地下蓄熱水槽撤去について影響範囲

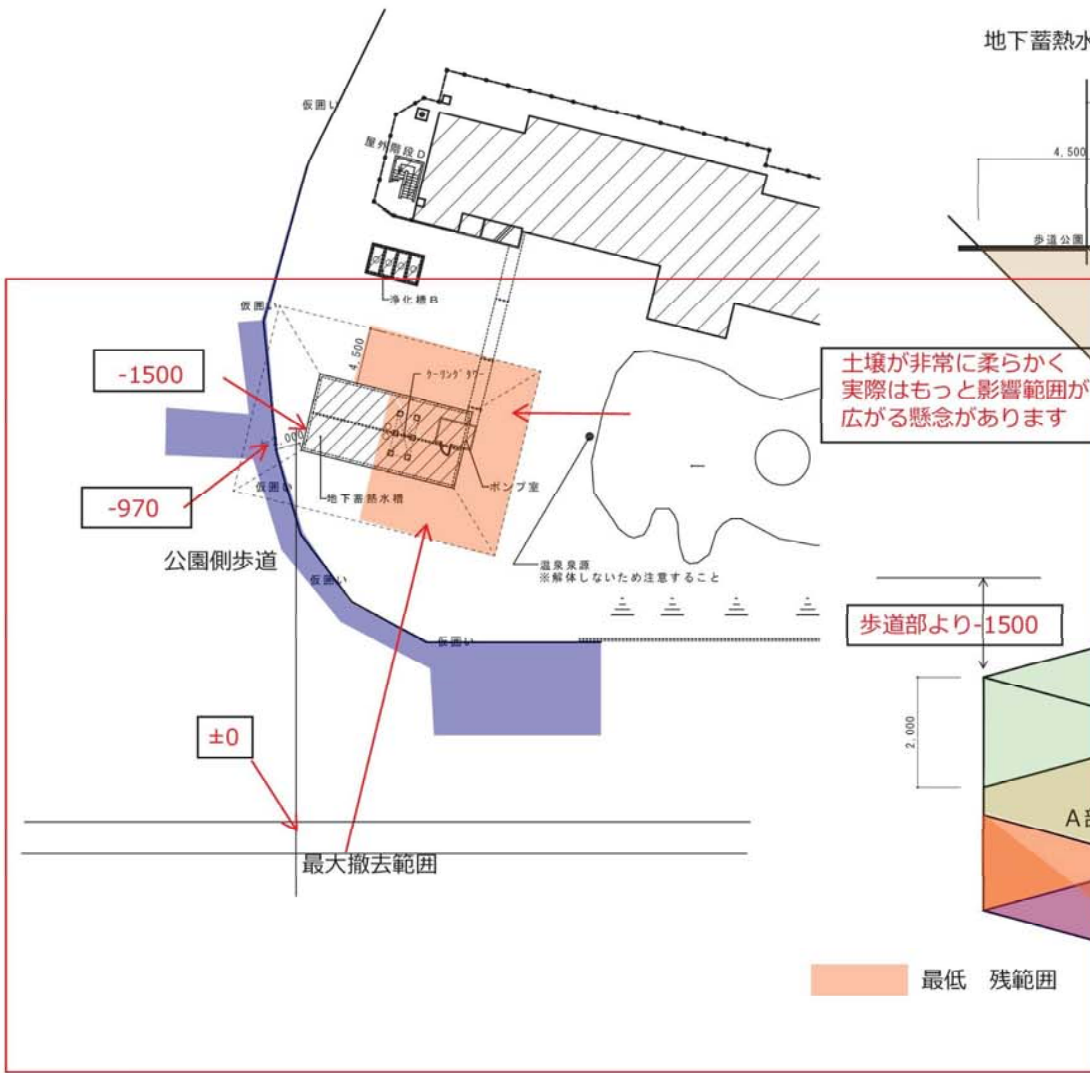
土壌が非常に柔らかく
実際はもっと影響範囲が
広がる懸念があります

歩道部より-1500

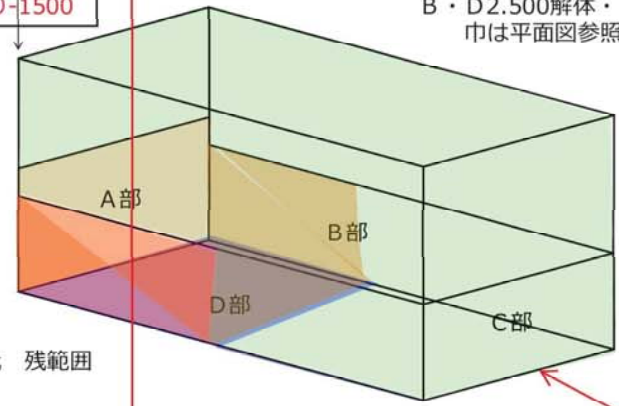
A部を地盤より2,000解体（歩道への影響なし）
B・D 2,500解体・・・A部分の補強として下部を残す
巾は平面図参照・・・仮囲いが距離を踏まえ
撤去はしない（A部補強の為）

最低 残範囲
